СРОЧНОЕ УВЕДОМЛЕНИЕ ПО БЕЗОПАСНОСТИ

GE Healthcare ссылка: FMI 32072

Тема: Системы фототерапии Giraffe Blue Spot PT Lite – светоотдача может упасть ниже рекомендуемого минимума из-за выступления оптического волокна.

Нормальный / сфокусированный исходящий свет

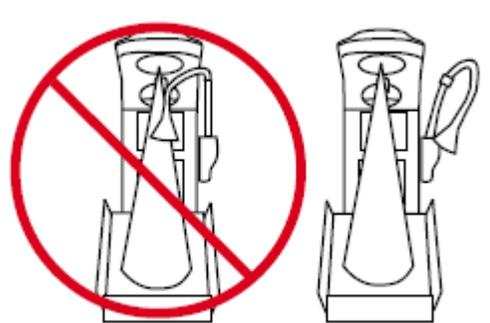
Излишнее нагревание может стать причиной того, что оптическое волокно световода выйдет наружу через апертуру отражателя, создавая нефокусируемое пятно с уровнем излучения менее 27 мкВт/см²/нм, как описано выше. Этот эффект показан на фотоснимках ниже, которые можно использовать в сочетании со световым измерителем BiliBlanket Meter II для выявления устройств, дающих слабый свет из-за воздействия излишнего нагрева.

Колпак светильника находится в 15 дюймах (38 см) от поверхности матрасика
 Световое пятно имеет четко очерченные края
 Световое пятно представляет собой круг диаметром 14 дюймов (35,5 см)
 Интенсивность света равномерная

Колпак светильника находится в 15 дюймах (38 см) поверхности матрасика
 Световое пятно имеет расплывчатые, нечеткие края
 Световое пятно представляет собой круг диаметром 16-19 дюймов (40,6-48,2 см)
 Тусклый центр, окруженный яркой полосой

Выведите из эксплуатации все устройства, у которых будут обнаружены уровни излучения ниже 27 мкВт/см²/нм, и подождите получения бесплатного комплекта для исправления устройства, который будет рассылаться компанией GE Healthcare для всех потенциально дефектных устройств.

Рисунок 2-1 Точки измерения света

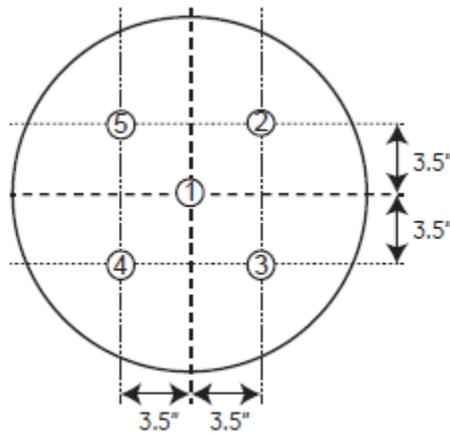
4. Сфокусируйте лечебный свет, чтобы диаметр пятна был 35,5 см, или установите колпак светильника на расстоянии 38 см от поверхности ложа.
5. С помощью откалиброванного измерителя света Biliblanket Light Meter II измерьте свет в 5 точках, показанных на Рис. 2-1, и рассчитайте их среднее значение. Убедитесь, что среднее значение составляет, как минимум, 27 мкВт/см²/нм.

6. Разделите наименьшее показание на наибольшее показание. Если светодиодная лампа функционирует правильно, результат должен быть больше 0,4. Если результат не превышает 0,4, обратитесь в сервисную службу.
